Stilwerk Santos - Rotterdam

Uitgangspunten en Constructief ontwerp

R-317-047-DO-01A

5702_Detail_Perforated exterior_Facade

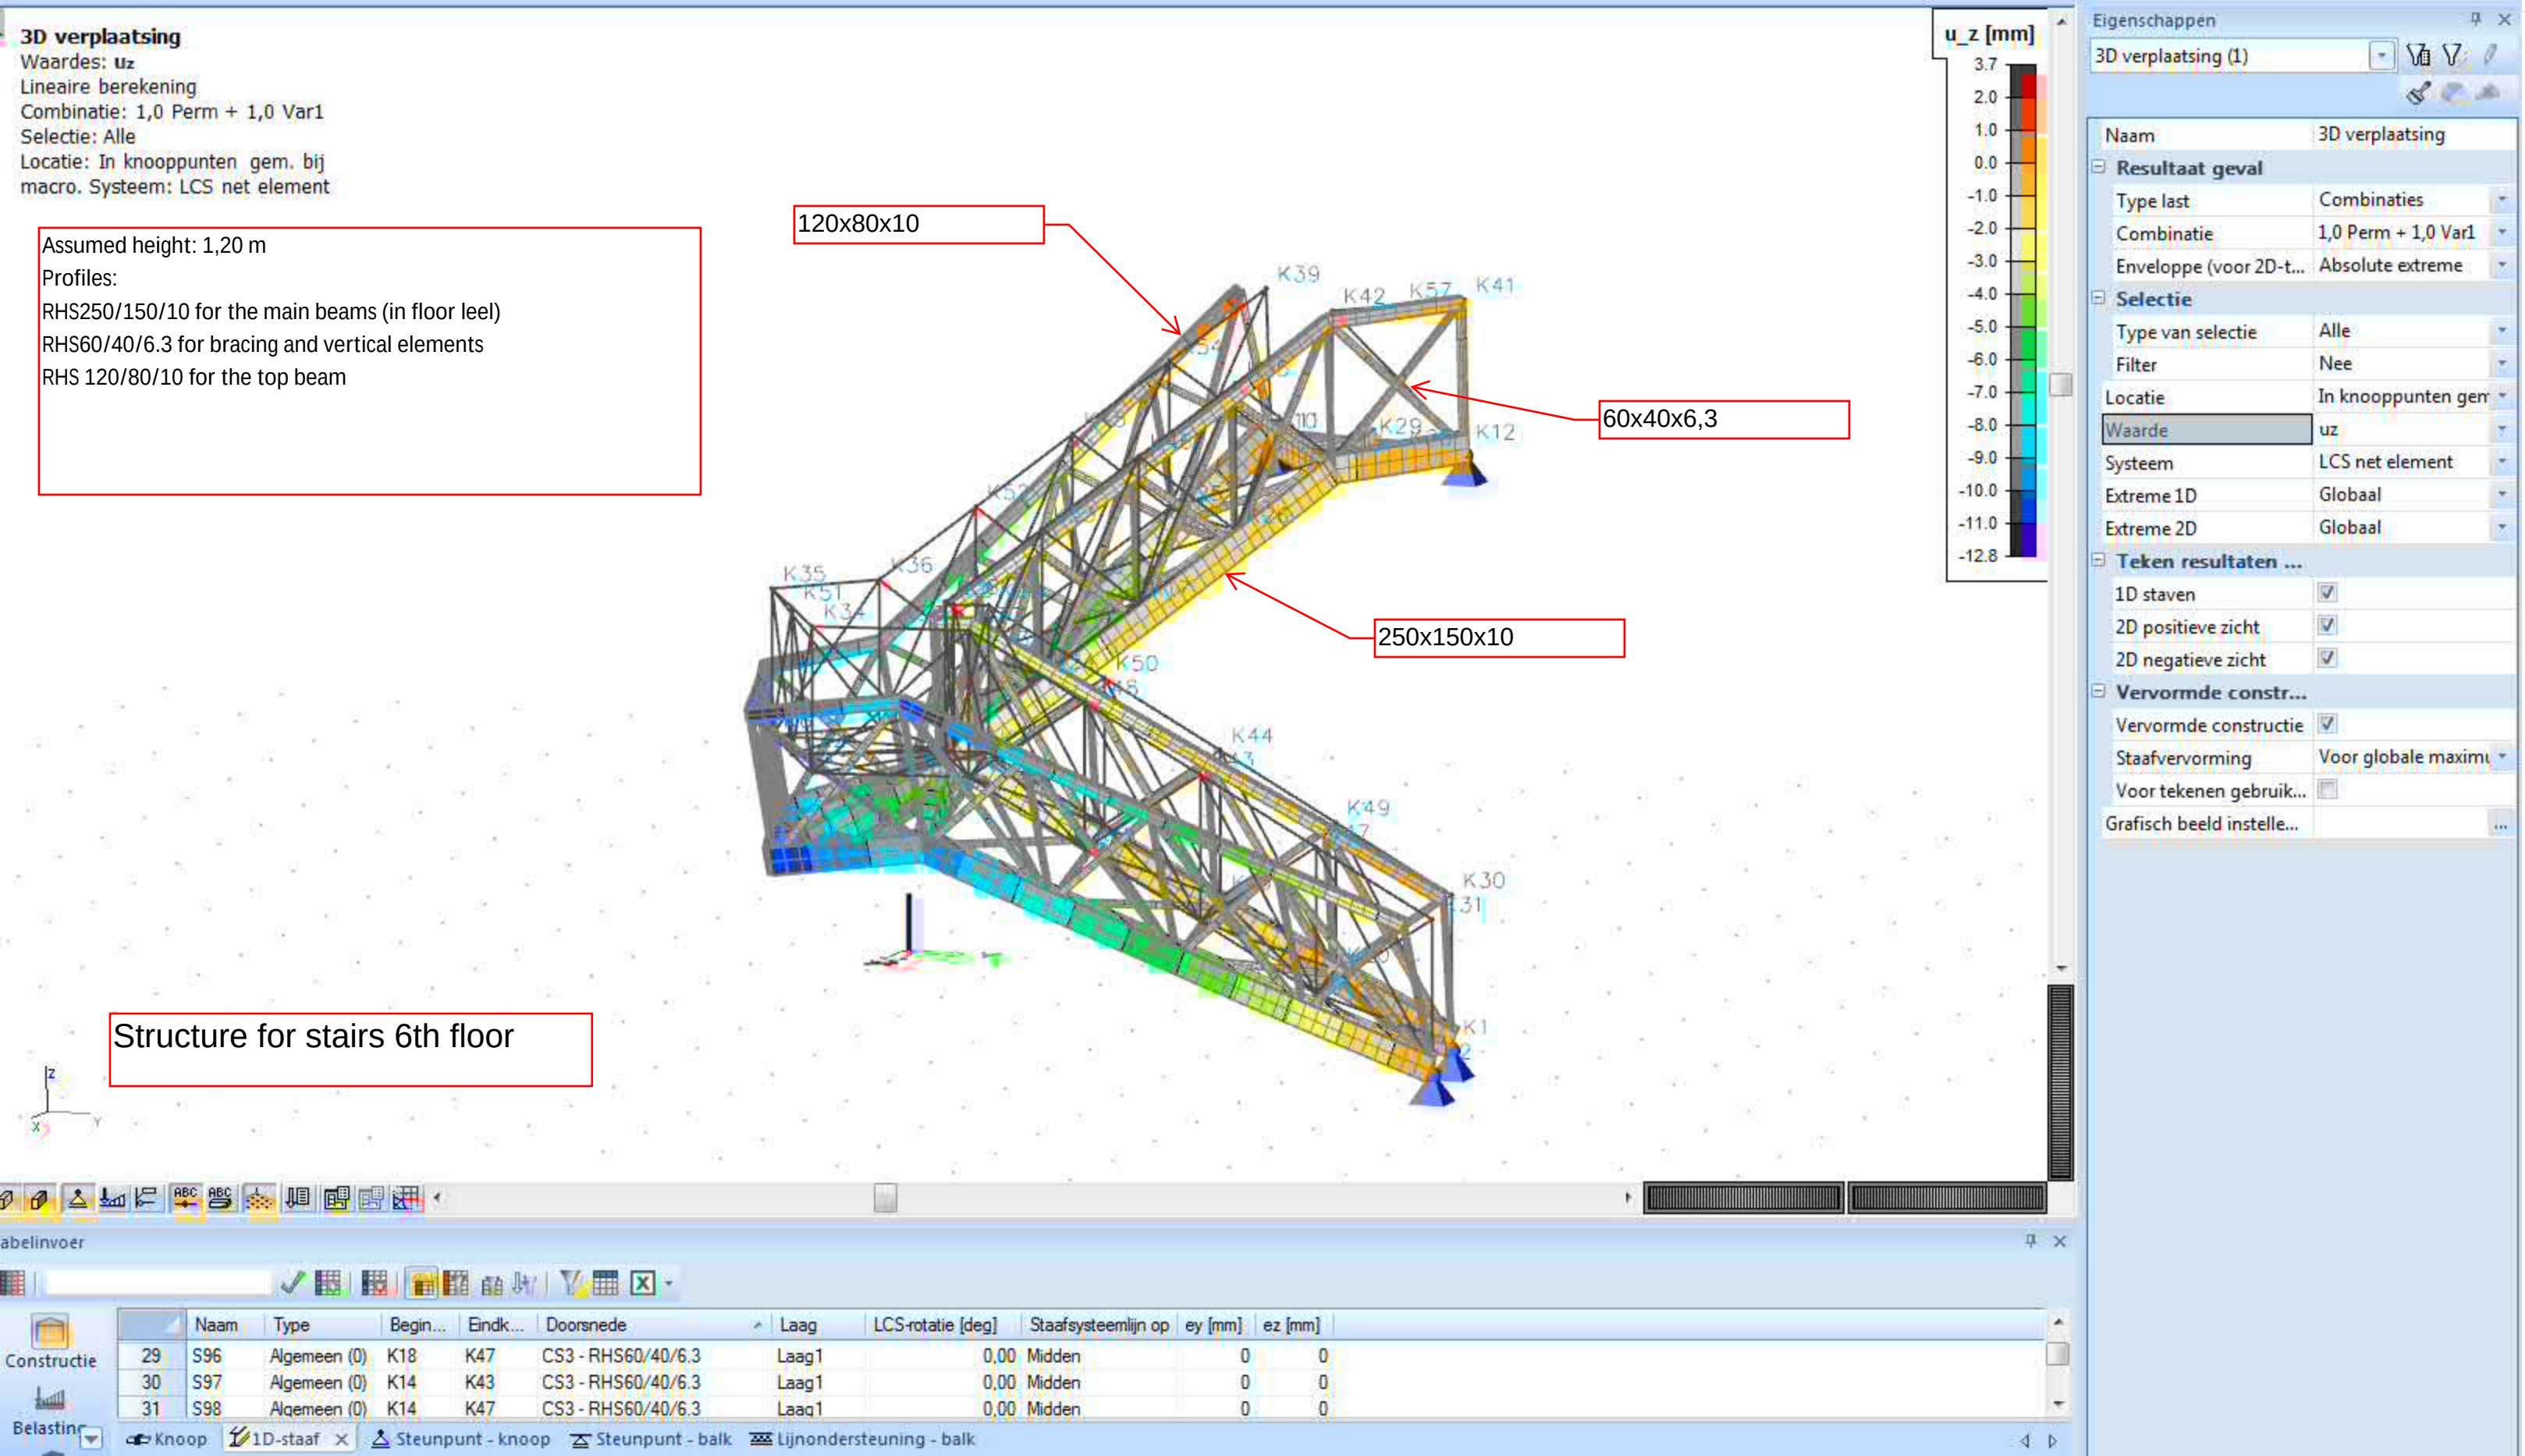
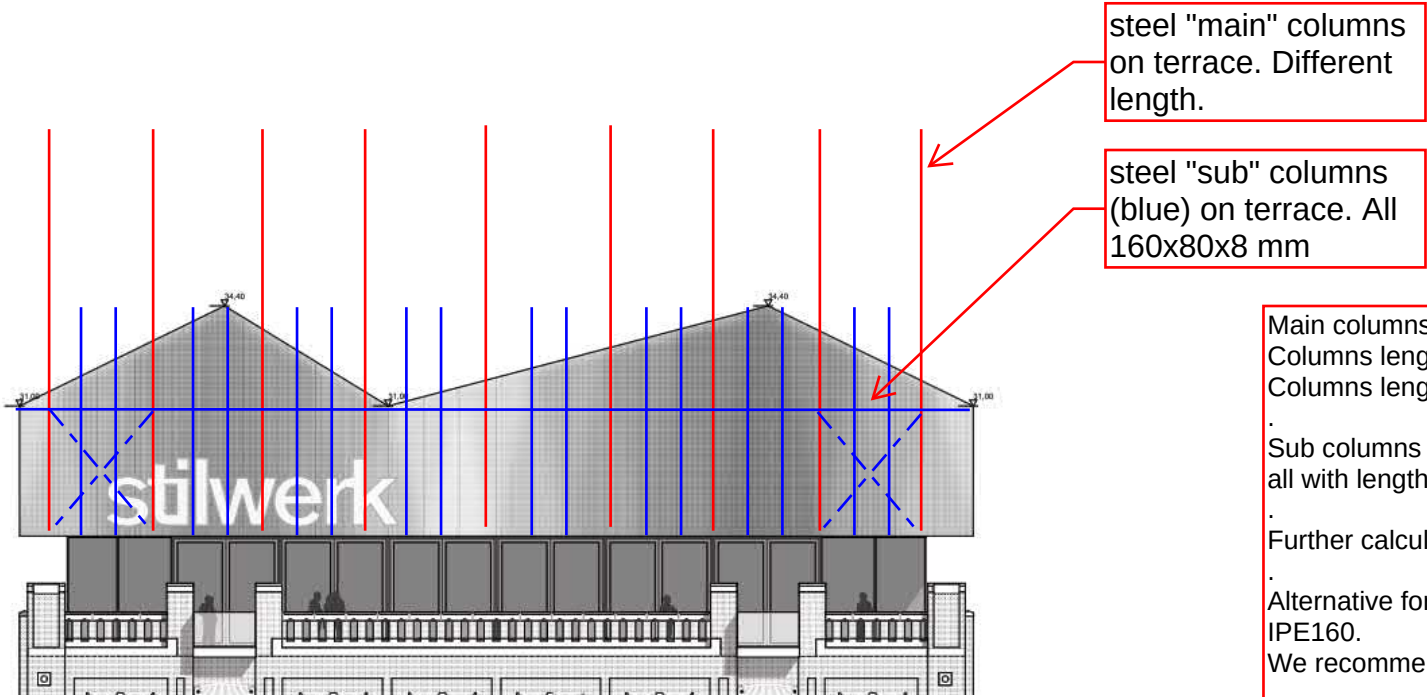
Main columns (red)
Columns length up to 6,7 m --> 200x100x8 mm
Columns length up to 6,7 m --> 200x100x8 mm
.
Sub columns (blue)
all with length up to 3,2 m --> 160x80x8 mm
.
Further calculations on sub-facade structures by subcontractor.
.
Alternative for the 200x100 profiles are IPE200, and for the 160x80 profiles IPE160.
We recommend a stiff bracing for the facade.
